拉合尔水与污水管理项目（LWWMP）

第一次标前会议纪要

**拉合尔污水与排水管理项目（LWDMP）——从LARECHS COLONY至
GULSHAN E RAVI的污水系统，拉合尔（采用非开挖技术）**

2025年10月30日

LW - TD - 493

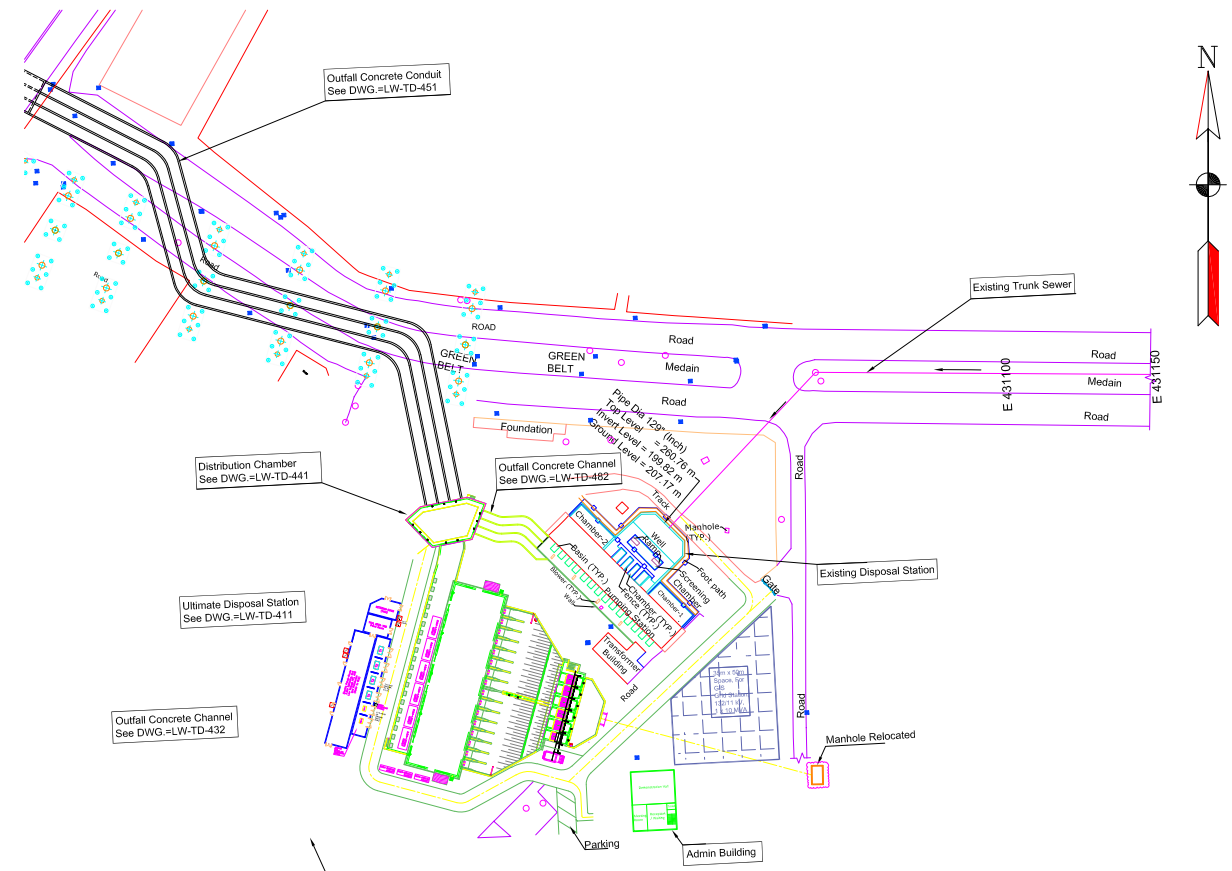
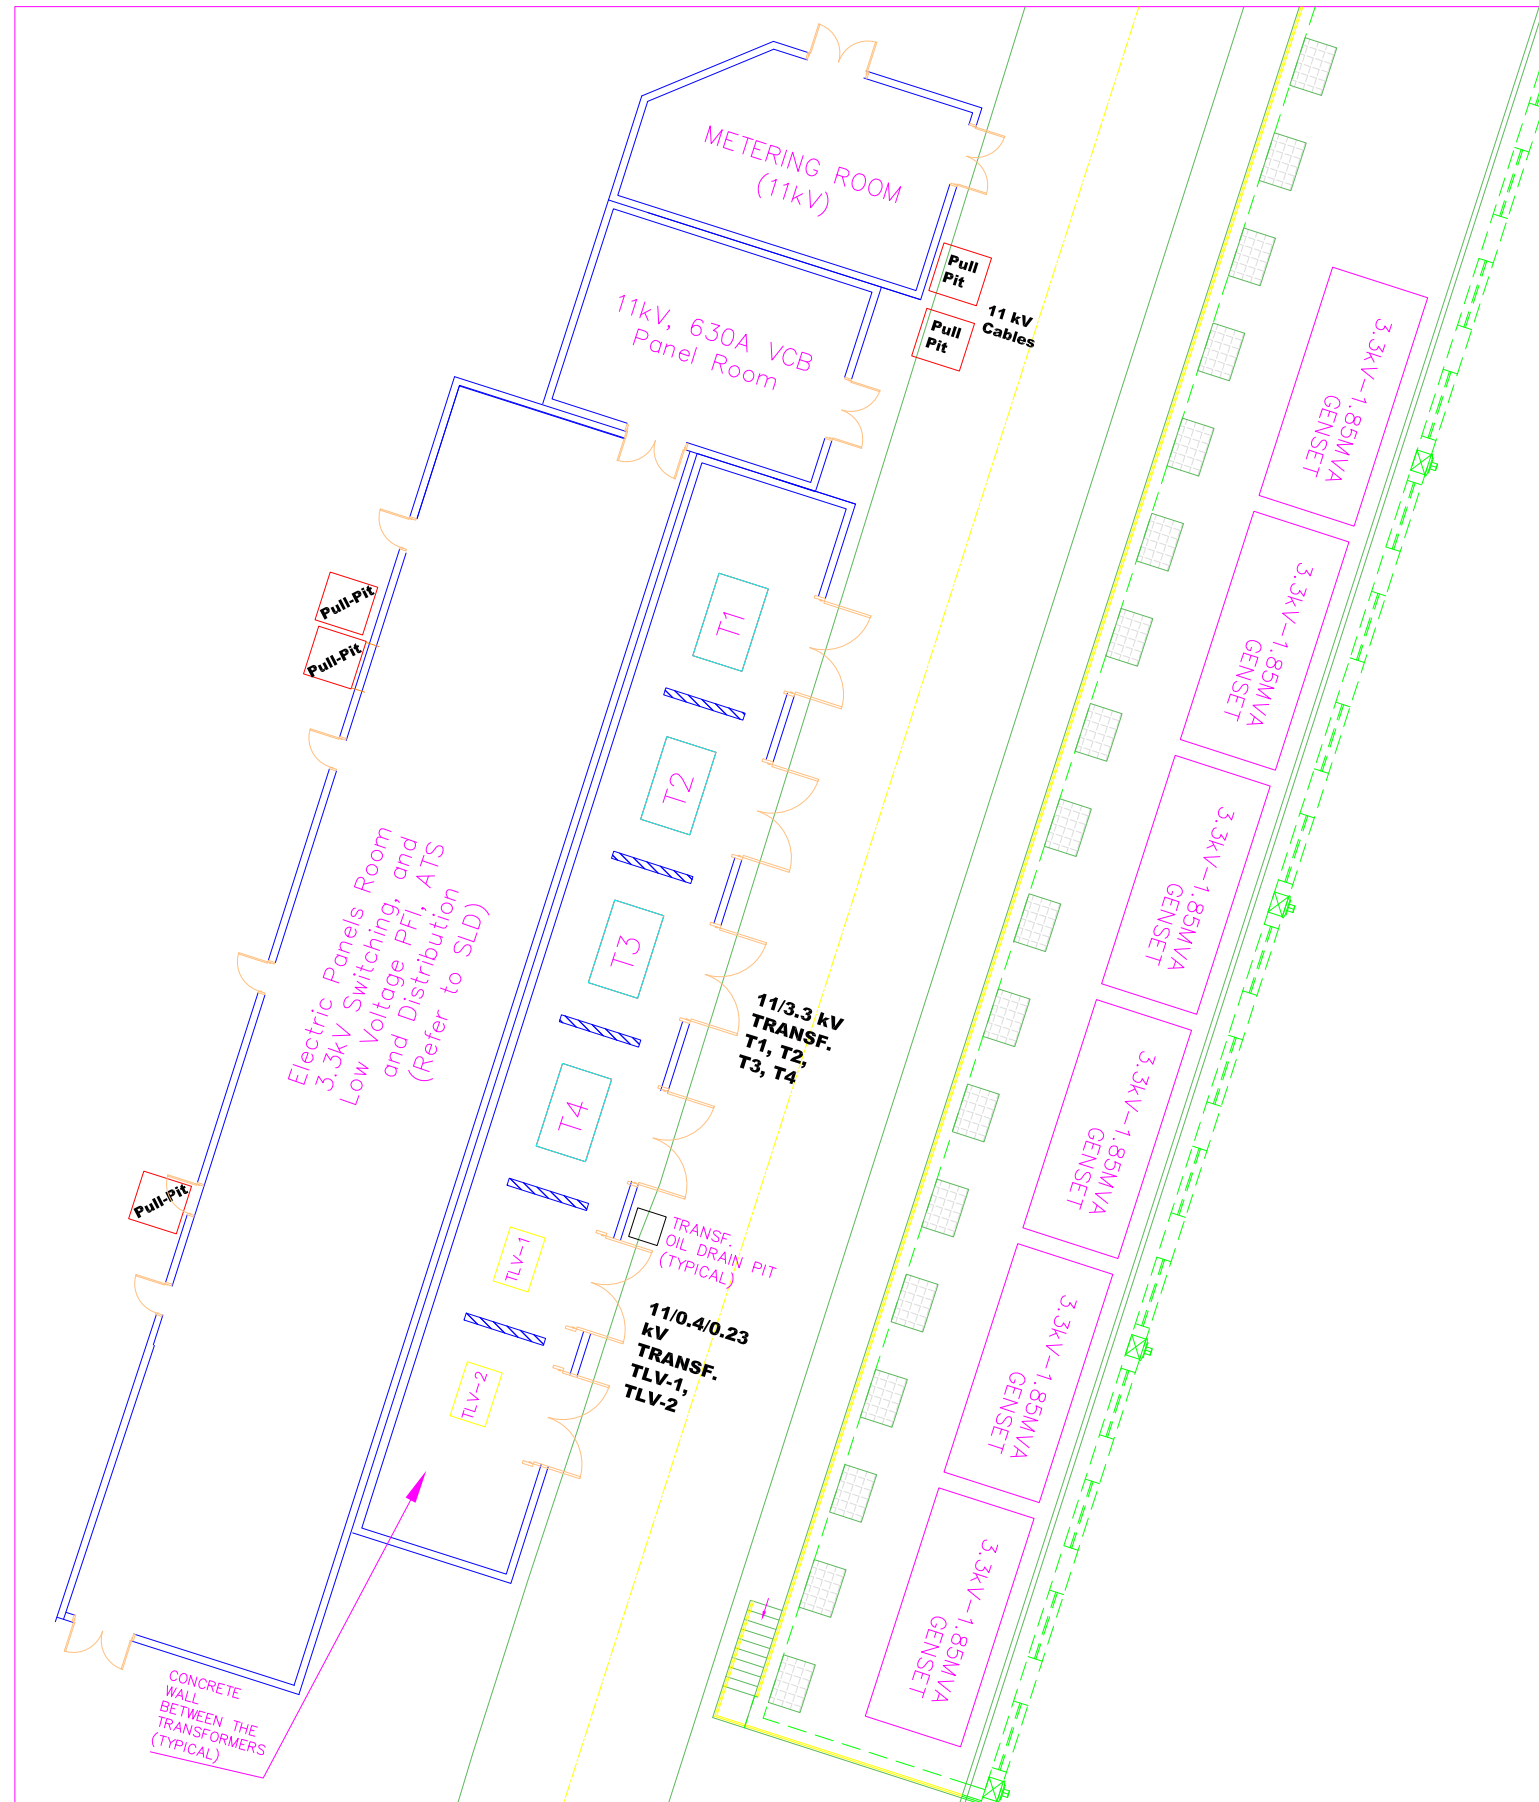
序号	参考章节	疑问	业主的答复
		排供电。然而，必须强调，公用设施电源可能因甩负荷、馈线跳闸或维护活动而中断。鉴于这些潜在中断，仅依靠公用设施供电来确保系统真正不间断运行（如要求中所述）可能实际上无法实现。这些外部因素超出承包商的控制范围，可能导致影响系统性能的临时停电。因此，投标人寻求贵方确认公用设施电源供电不中断这一固有局限性。 2) 由于与公用设施连接相关的范围在此阶段无法完全确定，请客户拨出暂定金额以充分涵盖所有相关费用和意外开支。	2) 请参阅我们对序号67的回复。
70.	第3卷，第二部分，第6节 - 业主需求，招标图纸。总平面布置图泵房（图号LW-TD-402）第3卷，第二部分，第6节 - 业主需求，招标图纸。132	在结合审查两份图纸时，观察到行政楼和通道与电气建筑/设施重叠。投标人的理解是，为承包商工作范围内包含的建筑、设备及其他基础设施工程提供充足空间应是业主的责任。请确认。	需要澄清的是，更新后的开关设备及相关电气装置，包括132/11kV电网区域、变压器、配电盘和电缆沟布置，可以容纳在泵房相邻及外部，如附件J所附更新图纸（图号492和493）所示。此外，控制室及所有相关附件应位于行政/办公大楼内的专用楼层。
